Beoordeling ontwerp openbare verlichting rondweg Ommen

Datum: 8 oktober 2009
Rapport: 2009.031 van de Zoogdiëvereniging
In opdracht van: Heijmans Techniek en Mobiliteit BV

Dit rapport bevat de beoordeling van het ontwerp openbare verlichting.

Figuur 1. Oostelijke rotonde, huidige situatie.

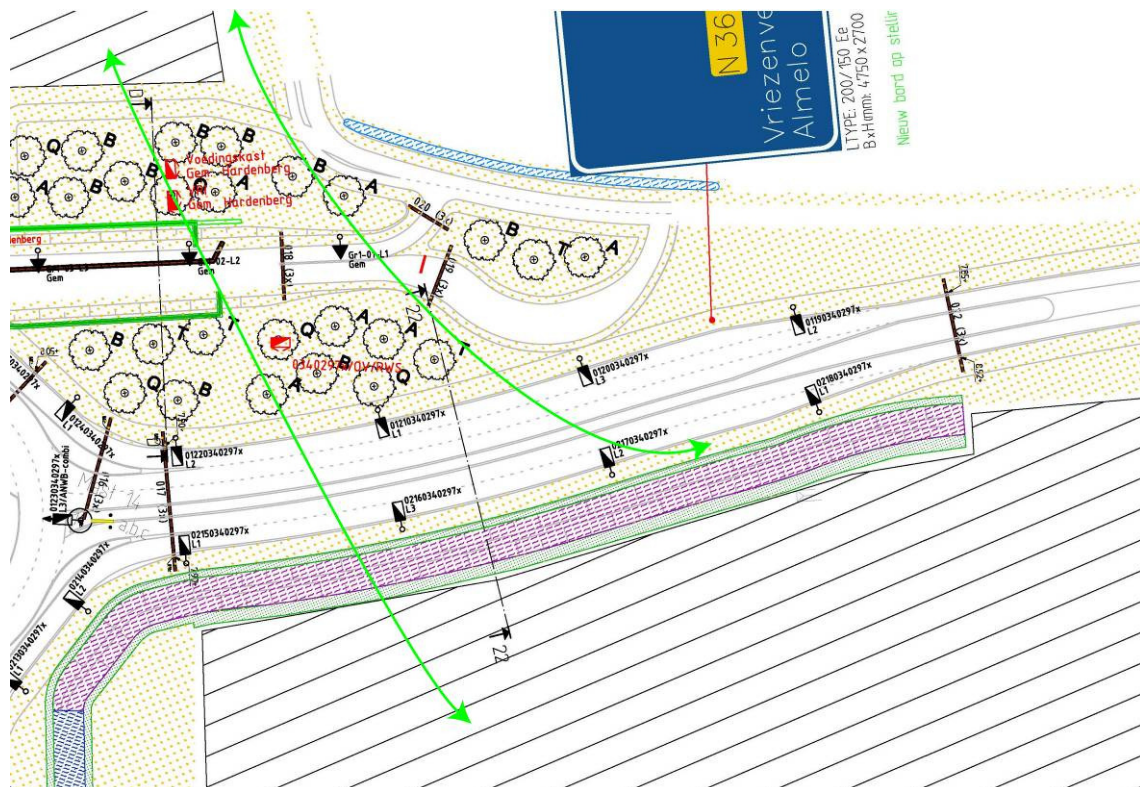
De oostelijke rotonde sluit de rondweg aan op de N34. Deze rotonde ligt in het bos “Bovenveld”. Tijdens het faunaonderzoek door Bureau Waardenburg zijn er in dit bos laatvlieger, rosse vleermuizen en soorten van het genus *Myotis* vastgesteld. Deze soorten trekken langs en door bos van verblijfplaatsen naar foerageerplaatsen en vice versa. Veelal gebeurt dit in of net boven de boomkronen. Bij een veldbezoek bleek het bos aan de bos rond de 9-10 meter hoog (figuur 1).

Figuur 2. Detail uit bestek van oostelijke rotonde. Schuine lijnen: bos. Groene lijnen: verwachte vliegroutes. De vleermuizen moeten bij het huidige ontwerp door een verlichte zone. Door hier lage (6-7 meter) armaturen in te zetten, kunnen de dieren onverlicht door de boomkruinen oversteken.

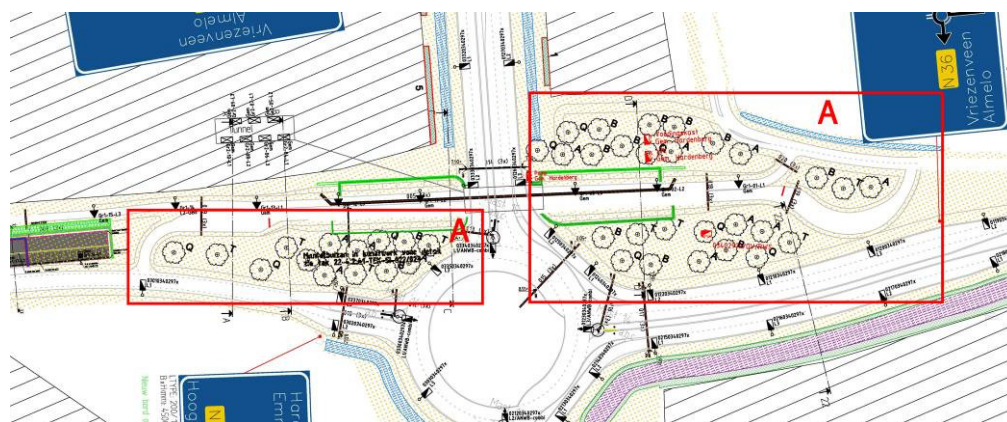
De plaatsing van de 12 meter hoge armaturen, in een bos met een maximale hoogte van het bladerdek van 9 - 10 meter, betekent dat dieren die de weg willen oversteken, door het licht heen zouden moeten (figuur 2).

Dit veroorzaakt geen knelpunt aan de noordelijke, westelijke en zuidelijke weg van de rotonde: hier kunnen de dieren omvliegen, en in een onverlicht deel van kruin tot kruin de weg oversteken. Bij het oostelijke deel kan dit niet: hier is de contactstrook bos aan beide zijden weg te smal, en is dit hele gedeelte door lantaarns verlicht. De geplande hop-over wordt met het huidige ontwerp waarschijnlijk niet functioneel.

Deze situatie is eenvoudig te corrigeren door een van de volgende twee alternatieven:

- net als langs het fietspad langs de autoweg lagere armaturen (5.5 tot 6 meter) te plaatsen. Door lampen in te zetten die het licht meer naar de zijkant uitstralen, kan toch de vereiste lichtsterkte bereikt worden, of de rotonde aan te geven door katteogen of geluid-opwekkende markering op het asfalt.
- verlenging van de oostelijke hop-over door het plaatsen van bomen van minstens 2-3 meter zoals geïllustreerd in figuur 4. Deze bomen zorgen voor een schaduwzone tussen het zuidelijke en noordelijke bos, langs de weg.

Figuur 5. Bestek van geplande brug over Ommerkanaal. Ter voorkoming van negatieve effecten van verlichting op meervleermuizen en watervleermuizen (overigens niet in plangebied vastgesteld, wel te verwachten) dienen omcirkelde masten 10-15 meter verder van het kanaal geplaatst, en verlaagd worden.

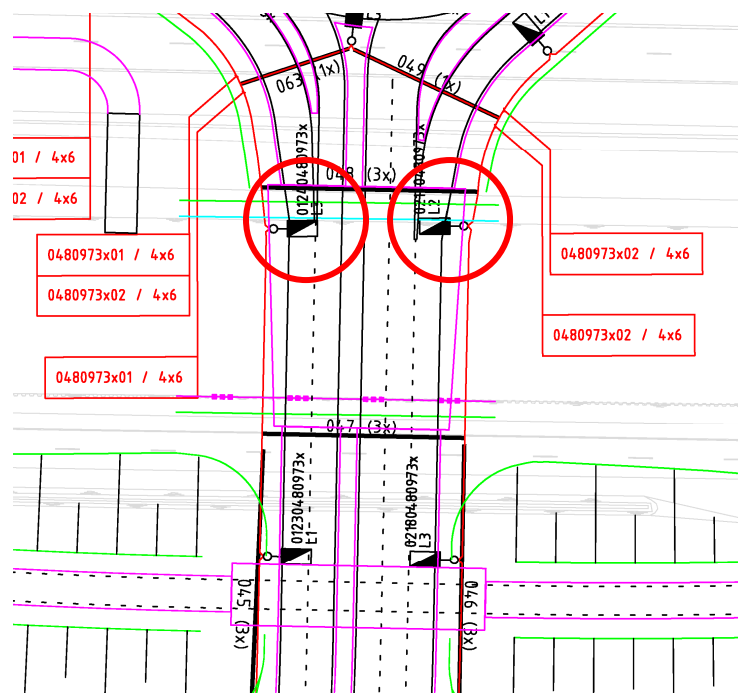
Op het Ommerkanaal zijn tijdens het faunaonderzoek geen meervleermuizen of watervleermuizen vastgesteld. Aan de hand van de rapportage van Bureau Waardenburg is de onderzoeksinspanning op dit deel van het tracé niet te beoordelen. Naar aanleiding van beschikbare verspreidingsgegevens beoordelen wij het echter als zeer waarschijnlijk dat het Ommerkanaal een functie heeft als migratieroute en foerageergebied voor de water- en meervleermuis (*Myotis daubentonii* en *Myotis dasycneme*). Deze twee vleermuissoorten vliegen en jagen boven kanalen en rivieren, en zijn gevoelig voor verstoring door licht.

Wij adviseren de opdrachtgever daarom in het ontwerp openbare verlichting rekening te houden met deze soorten. Dit kan door de volgende maatregelen te treffen:

- het Ommerkanaal ter hoogte van de rotonde lichtluw te houden door een aangepast bermbeheer van de geplande natuurlijke oever. Door riet en andere vegetatie pas te maaien in eind september of oktober, werpt de hoge vegetatie een schaduw op het water. Samen met de bomen langs het water blijft het kanaal dan voldoende lichtluw;
- het Ommerkanaal bij de brug (figuur 3, A) afschermen van licht door een brug met gesloten zijkanalen te plaatsen OF;
- het Ommerkanaal bij de brug lichtluw te houden door de lichtmasten in de oever te zetten, en niet op de brug zelf OF;
- het Ommerkanaal ook bij de brug lichtluw te houden door zeer lage en gerichte lichtmasten, dan wel katteogen of ander reflecterend materiaal te plaatsen.
